Informe Consolidado de Solicitud de Aclaraciones, Rectificaciones y/o Ampliaciones al Estudio de Impacto Ambiental del Proyecto "Parque Solar Pullalli"

Nombre del Titular : CERRO BLANCO SPA
Nombre del Representante Legal : Rodrigo Antonio Montt Swett
Dirección : ROSARIO NORTE 555 OF 906 LAS CONDES

Imagen 1: Ubicación de puntos de cruce de cerco perimetral con quebradas intermitentes.

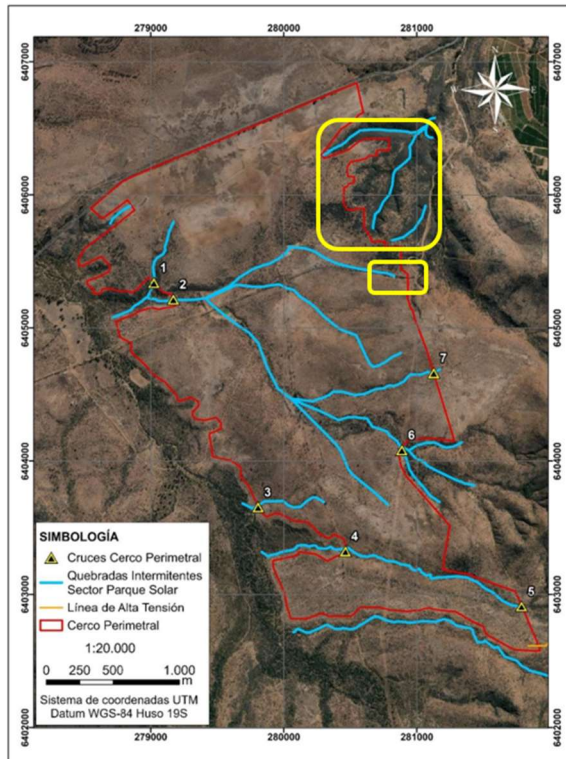
8. Respecto del cerco perimetral, en el numeral 1.6.3.1, del capítulo 1 del EIA se indica que: "*(...) considerando la existencia de quebradas intermitentes en el área de emplazamiento del parque solar, las cuales se activan ante ocurrencia de precipitaciones, se considera el levantamiento del cerco perimetral en estas zonas, lo cual permitirá además el paso de fauna, en particular de meso mamíferos*".

Los puntos considerados para el levantamiento del cerco serían 7, según lo observado en la Figura 1-38 del numeral antes indicado, se solicita justificar el no considerar zonas asociadas en las otras quebradas, como lo es el caso de la zona marcada en amarillo en la siguiente imagen.

Figura 2: Unidades cartográficas de suelo en el AI.

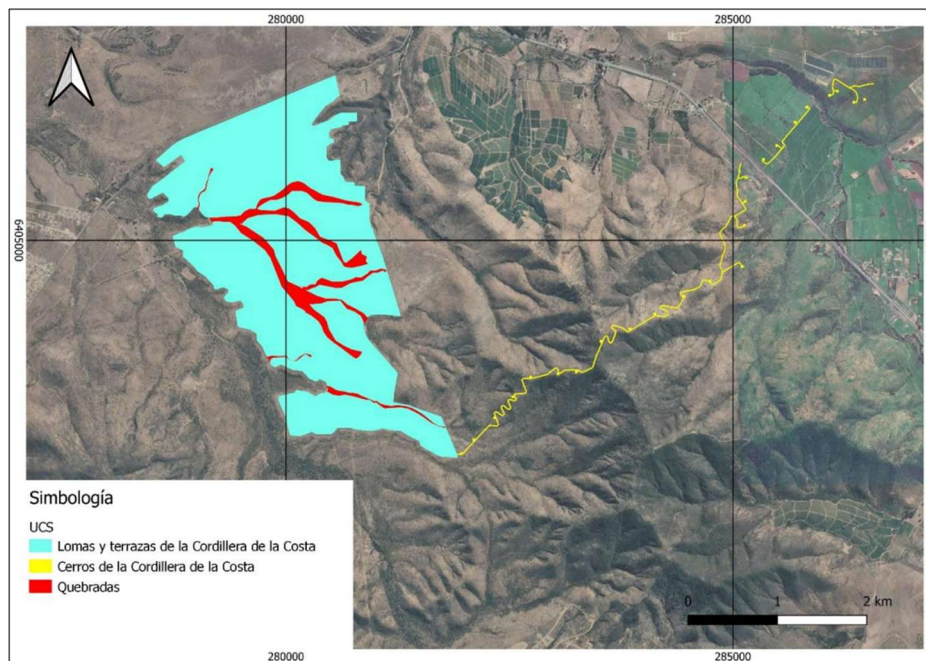
51. En el Anexo 3.4, en el numeral 3.3 “Etapa 3: Determinación de Unidades cartográficas de suelo y posición de calicatas”, el titular señala que: “(...) *la determinación de las unidades cartográficas de suelo (UCS) a través del análisis del paisaje principalmente en cuanto a considerar diferencias topográficas como presencia de sectores planos o lomajes, información bibliográfica e imágenes satelitales (...)*”, sin embargo, más adelante en el numeral 4.3, el titular destaca que: “(...) *se definieron las UCS: “Lomas y terrazas de la Cordillera de la Costa”, “Cerros de la Cordillera de la Costa” y “Quebradas”, las que detalla en la Figura 6 del Anexo 3.4.*”

Imagen 4: Daño a avifauna.

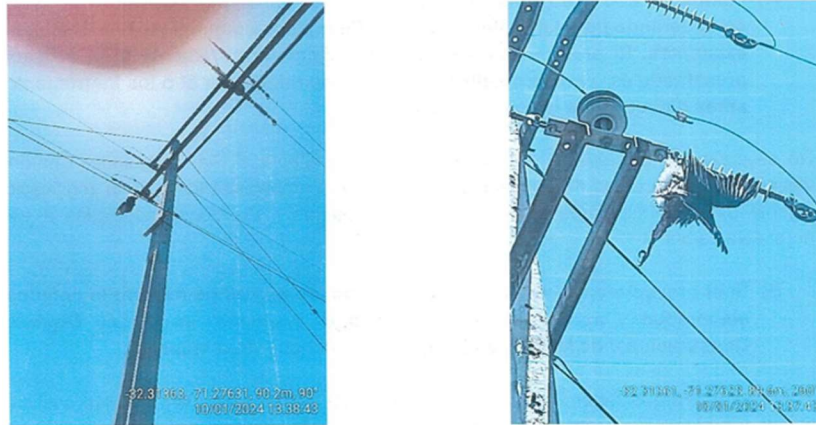
156. Respecto de la instalación de disuasores de vuelo en la línea de alta tensión del Proyecto, atendiendo al potencial impacto provocado por colisión y electrocución de la avifauna presente, se solicita la instalación de estos dispositivos también en las estructuras de soporte de la línea de transmisión, ya que se tiene evidencia de daño a avifauna tal como se muestra en las siguientes imágenes.
